## 改善箇所説明図

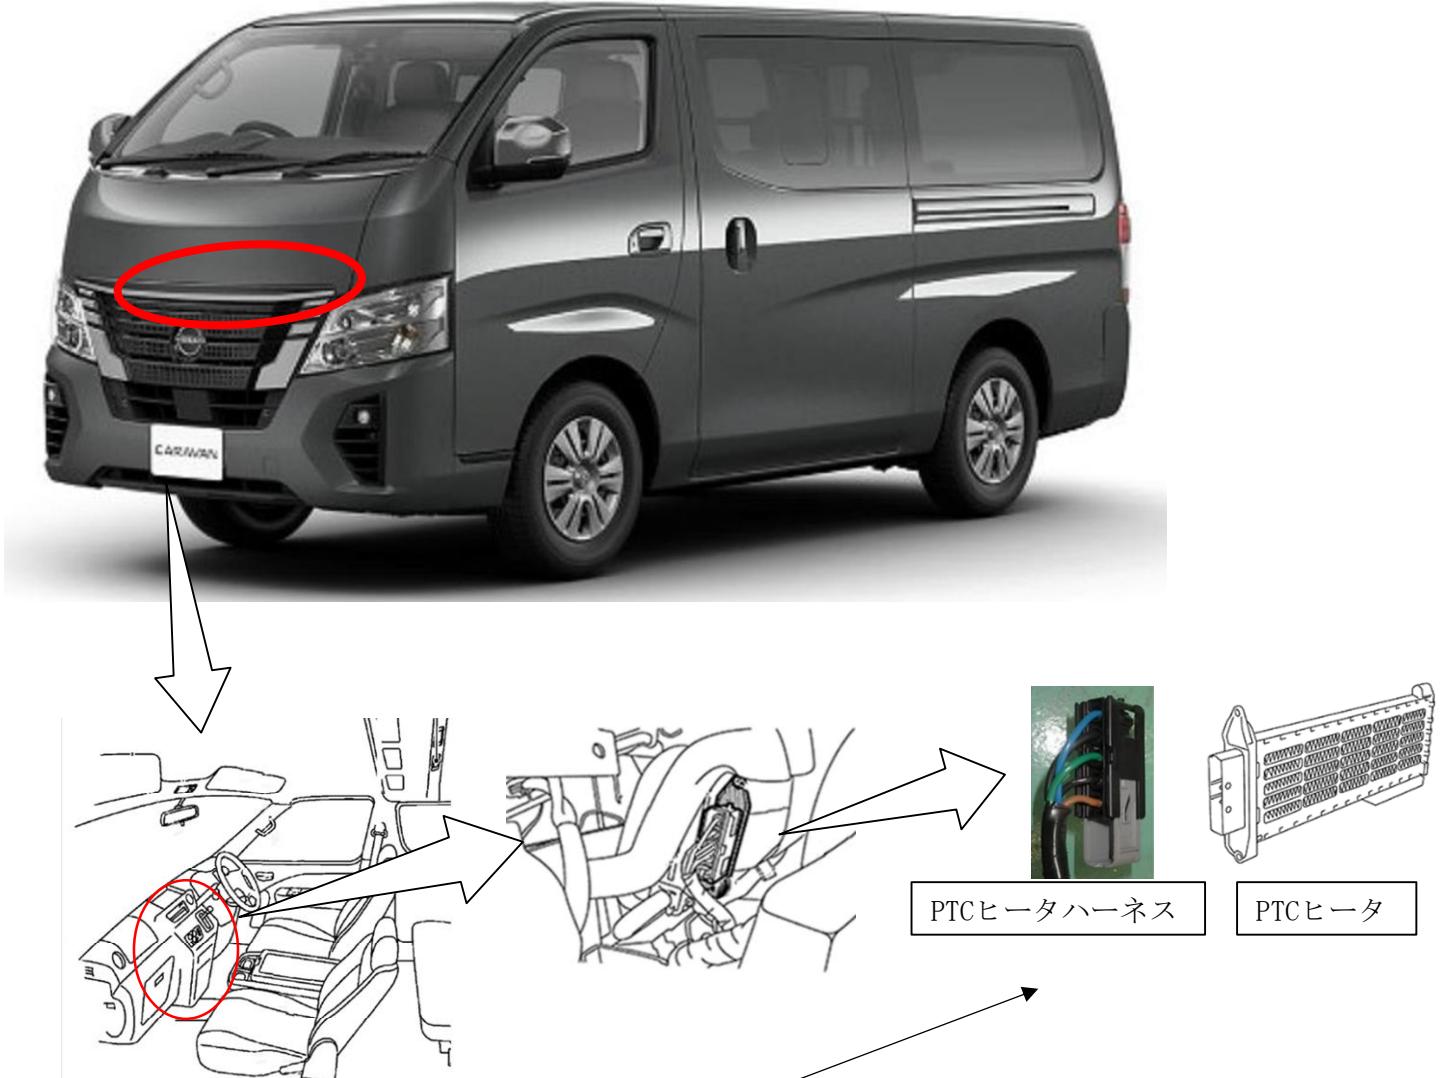
### 基準不適合発生箇所

暖房を補助する PTCヒータにおいて、制御が不適切なため、ヒータが最大出力で作動する状態で繰り返し使用した場合、PTCヒータの発熱により、PTCヒータハーネスコネクタ端子が変形することがある。そのため、そのままの状態で使用を続けると、端子部が接触不良により高温となりコネクタが溶損し、最悪の場合、車両火災に至るおそれがある。

### 改善の内容

全車両、PTCヒータを新品に交換するとともに、PTCヒータハーネスを対策品に交換する。なお、交換部品の準備ができるまで、一時的に機能停止の措置をする。
